**CONCURSO NACIONAL DE ANTEPROYECTOS VINCULANTE
CENTRO ARGENTINO DE INNOVACIÓN, CONSERVACIÓN, PUESTA EN VALOR Y
ADECUACIÓN DE LA SEDE DEL CAI**

1º Ronda de Consultas al 19/11/21

2º Ronda de Consultas al 15/12/2021

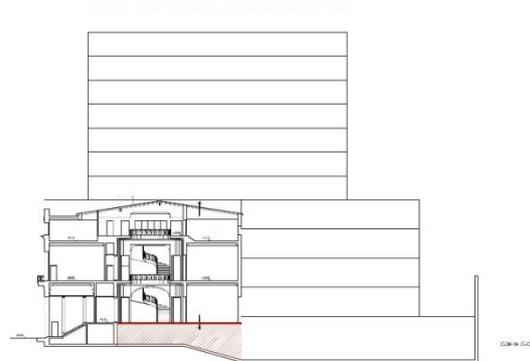
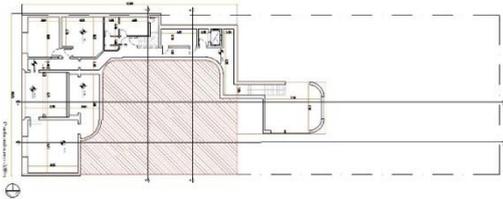
A_ Si se puede intervenir los sectores indicados en el gráfico:

- * En términos particulares:
 - A. Se puede intervenir en los sectores indicados en el gráfico. Ver consulta nº 1.
 - B. Ver consulta nº 1, punto 1. En relación al esquema incluido, en el sector ya ocupado en cota -0,86m se puede llevar el nivel hasta -1,50m. En el sector coloreado (sin excavar) se puede extender la nueva excavación hasta la medianera derecha y la construcción apoya sobre el terreno. En todos los casos se debe prever las nuevas fundaciones de los muros portantes en los pisos superiores, detectables por su sección.

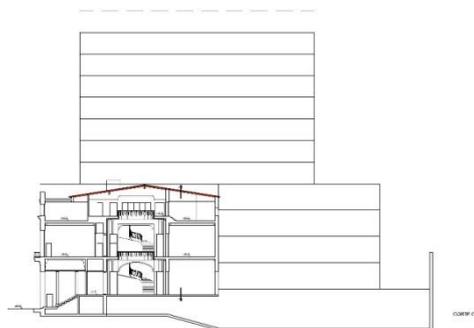
B_ Si está contemplado que intervenir en el edificio con protección cautelar, para desarrollar las áreas pedidas por el programa, en ese sector de subsuelo que hoy no existe, involucra demoler el piso de la planta +2.12 en los sectores indicados en el gráfico, y re-ejcutar una losa estructural (además de generar nuevo cimientos a las mamposterías y estructuras de los niveles superiores).
